Projet éolien « Le Grand Cerisier »

ENQUÊTE PUBLIQUE
DEMANDE D'AUTORISATION ENVIRONNEMENTALE
MÉMOIRE EN RÉPONSE
AUX OBSERVATIONS
DU COMMISSAIRE ENQUÊTEUR
Mai 2021

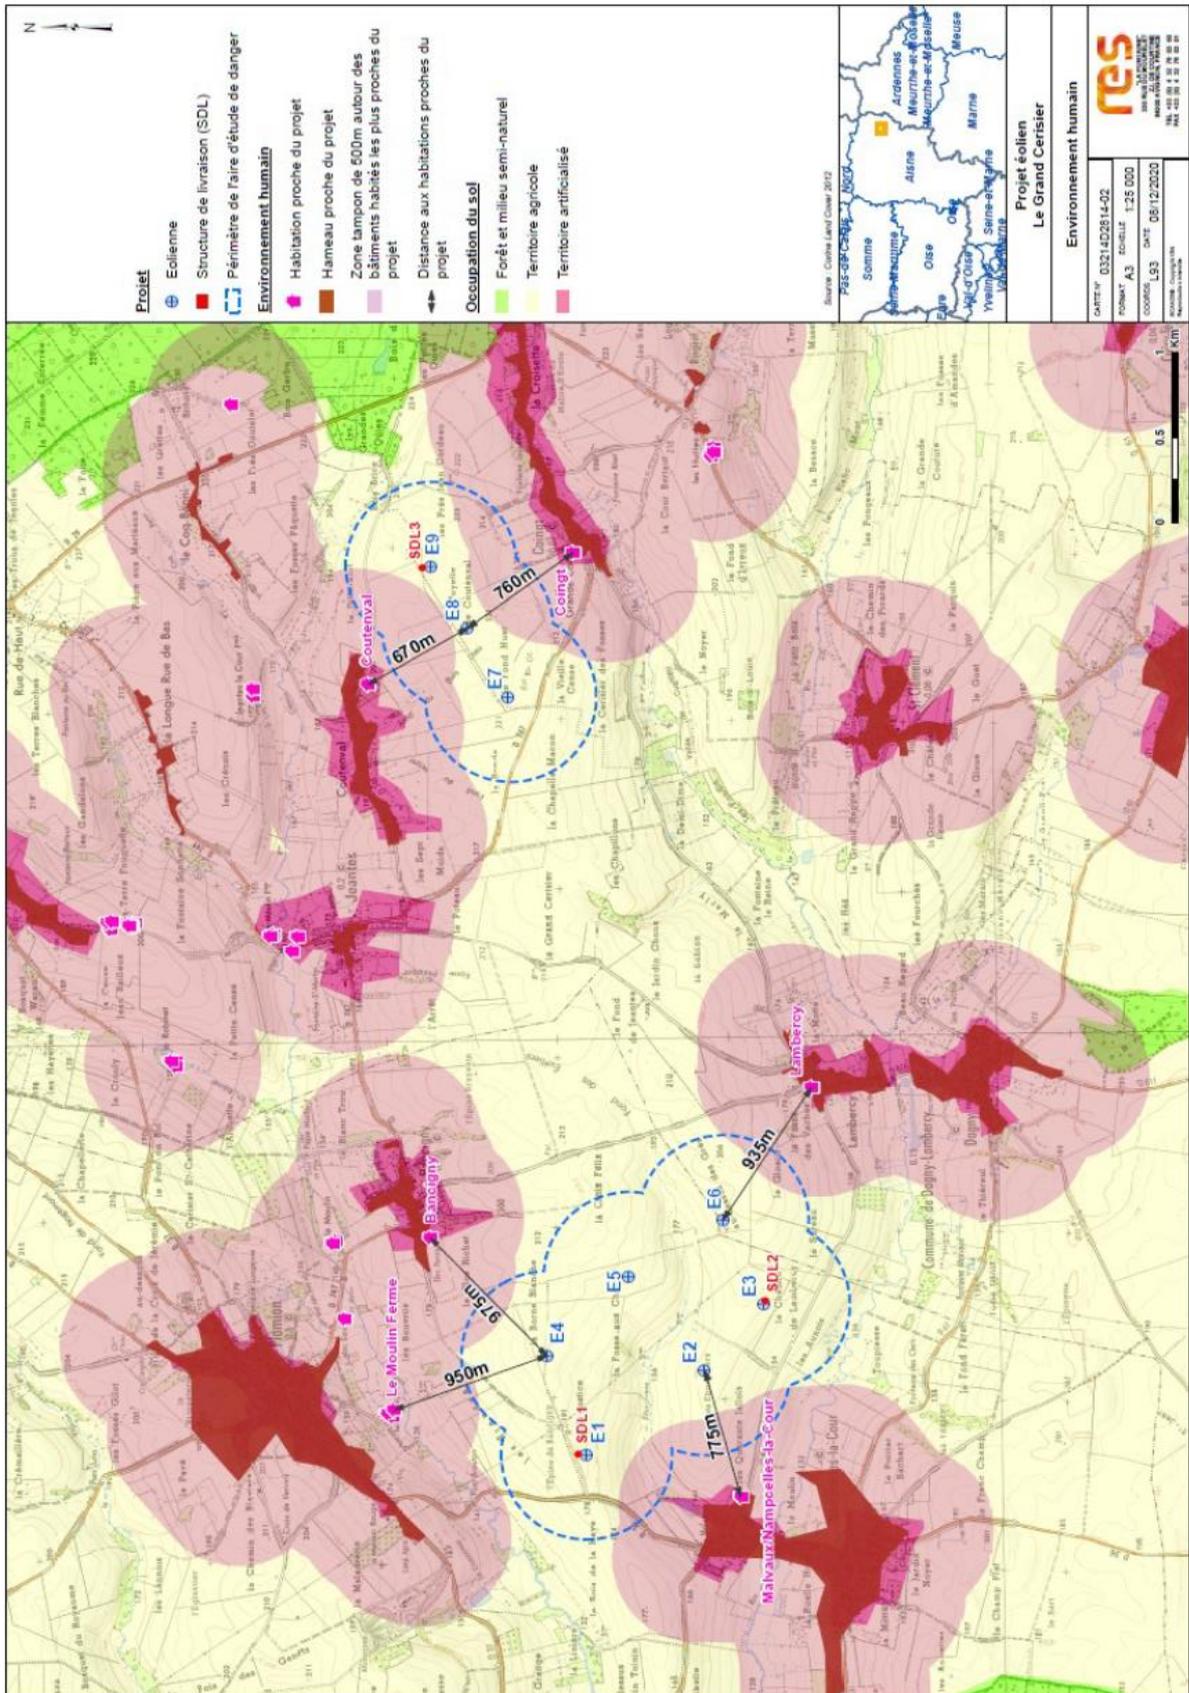
Certaines observations soutiennent que la distance aux premières habitations devrait être de 1 000 à 1 800 mètres.

De ce fait le projet est en accord avec la réglementation puisqu'il respecte largement la distance minimale réglementaire. Une figure présente les distances aux habitations les plus proches de chacune des communes (**Volume 3 – Etude de dangers, p.21, 3.2 Environnement humain, cf. carte ci-dessous**).

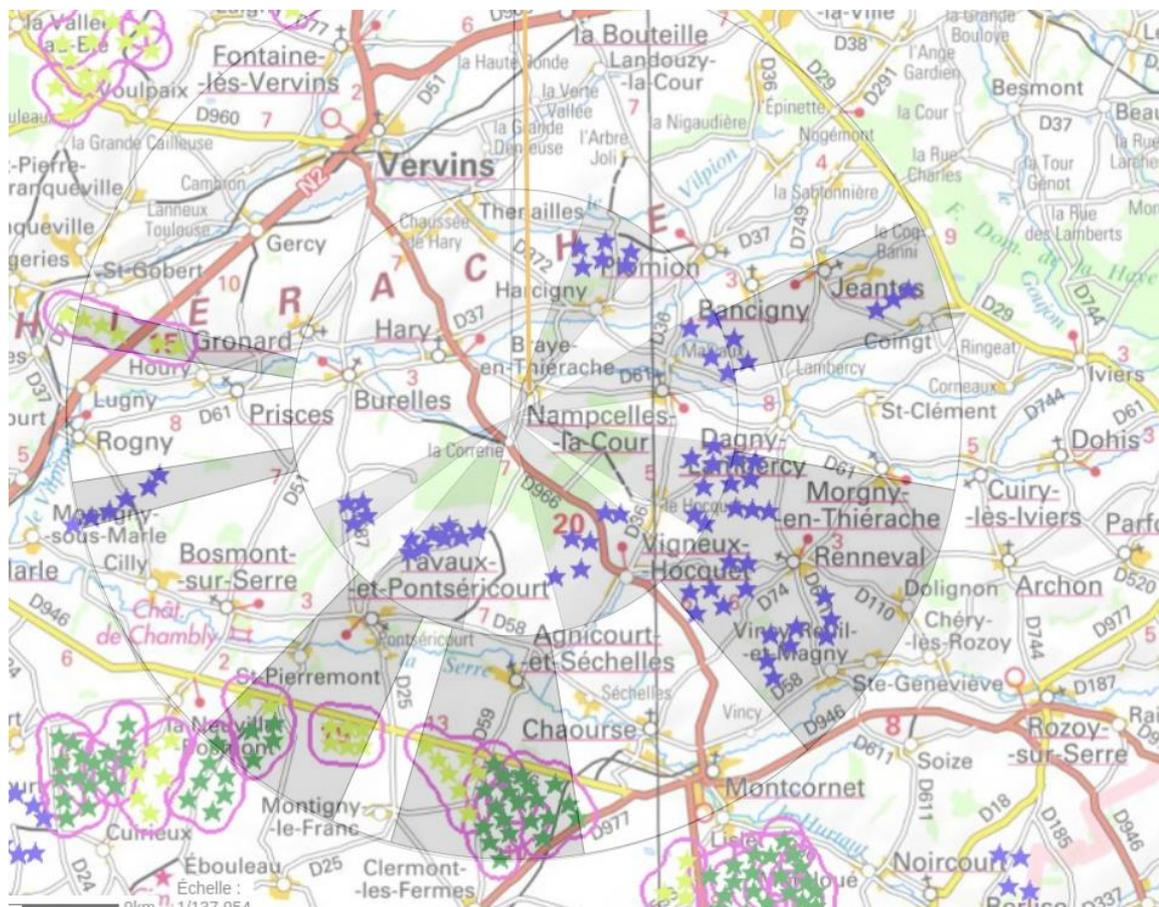
Ainsi, contrairement à ce qu'affirment certaines observations, le projet du Grand Cerisier ne contribue pas à densifier les horizons de manière excessive localement.

La conclusion est que les analyses présentées montrent que, dans ce nouveau contexte éolien (potentiel), le projet du Grand Cerisier n'est pas à l'origine d'effets de saturation visuelle. Suffisamment éloigné des nouveaux projets (9 km au minimum), il garde une implantation lisible et bien distincte des autres parcs et projets en présence : cette qualité le tient à l'écart des risques de confusion visuelle induits par la densité d'éoliennes qu'on observe localement, notamment au sud de la vallée de la Serre.
